SUPERINTENDENCIA DE INDUSTRIA Y COMERCIO

Re.: Código 02-01-444
Expediente No. 02-103.027
Solicitud de Patente de
Modelo de Utilidad
**CARLOS ALFREDO GALLO
RESTREPO**

ASUNTO	Radicación	02-103027
	Trámite	002
	Evento	001
	Actuación	430 10297
	Oficio	
	Folios	04

La presente solicitud fue titulada originalmente: "**Bisagra con doble eje de giro**" folio 1.

FIGURA 1

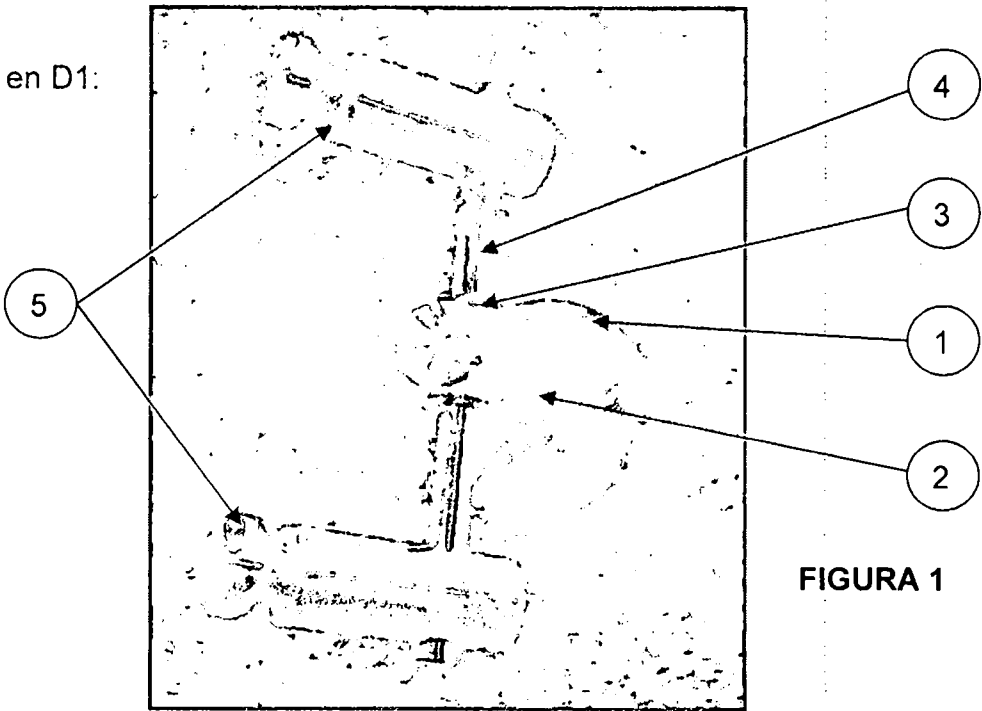
Que los elementos a que hace referencia este documento D1 (figura 1) corresponden a los encontrados en la reivindicación 1 y citados en el numeral 2 del presente concepto, de la siguiente forma:

- 1- Una base circular de soporte a manera de disco
- 2- Un primer vástago cilíndrico integrado a dicha base soporte
- 3- Un segundo vástago cilíndrico hueco perpendicular al primer vástago cilíndrico.
- 4- Un brazo cilíndrico que penetra deslizante sobre el segundo vástago cilíndrico reteniéndose sobre el mismo en un punto de su desplazamiento a través de un ensanchamiento diametral intermedio
- 5- Elementos soportes en los extremos de dicho brazo cilíndrico deslizante para mantener en posición fija por atornillamiento planos de puertas o tabiques

FIGURA 2

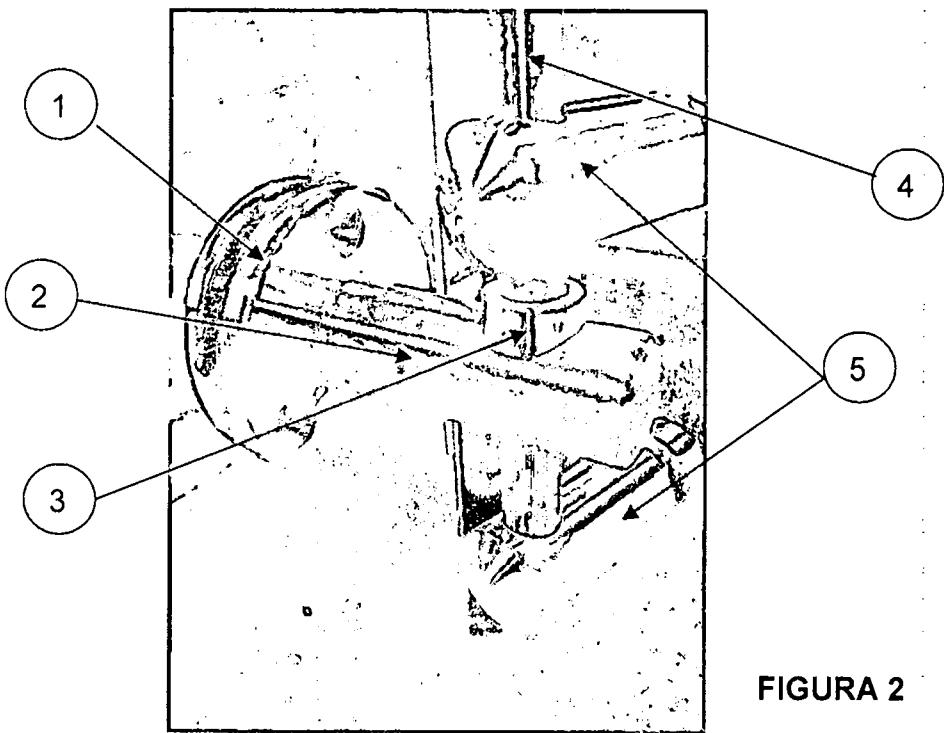
Se observa en D2 (figura 2) los mismos elementos numerados anteriormente y que están contenidos en éste.

Con lo anteriormente citado se podría afirmar que la presente solicitud no es novedosa ya que el dispositivo que se quiere proteger está contenido dentro del estado de la técnica. Por lo tanto no cumpliría con lo expuesto en los artículos 16 y 81 de la Decisión 486 de la Comunidad Andina de Naciones.
